**Onderwerp:** Update asbest in grond/puin sanering - Spoorbaan te Holsloot

We hebben het plan van aanpak voor de asbestsanering ter plaatse van de Spoorbaan 2 te Holsloot intern besproken en hebben nog vragen/opmerkingen:

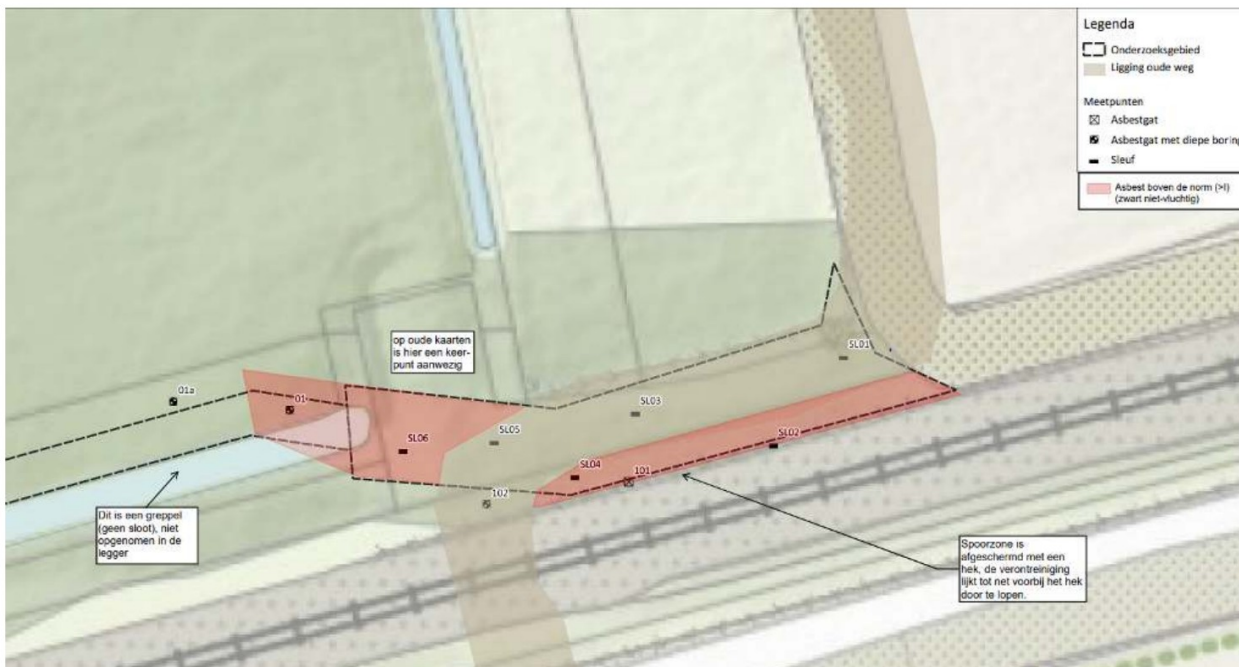
- Op de tekening lijkt te zijn weergegeven dat de verontreinigde grond ter plaatse van of in het kanaaltje terecht is gekomen. Kunt u dit toelichten?

Wat betreft de ingetekende verontreiniging die de watergang overlapt, kreeg ik het volgende te horen van mijn collega van Antea Group die ook de rapportage heeft opgesteld:

*Dit lijkt inderdaad het geval, alleen dit is niet de werkelijkheid.*

*De kanaal/sloot wordt niet juist weergegeven in de GIS omgeving.*

*Zie bijgaand de opname van 2020 met daarin aangeduide locatie.*

*Zoals je ziet zit hier geen kanaal/sloot maar licht waarschijnlijk het terrein iets lager waardoor de GIS applicatie dit aanmerkt als een kanaal/sloot.*
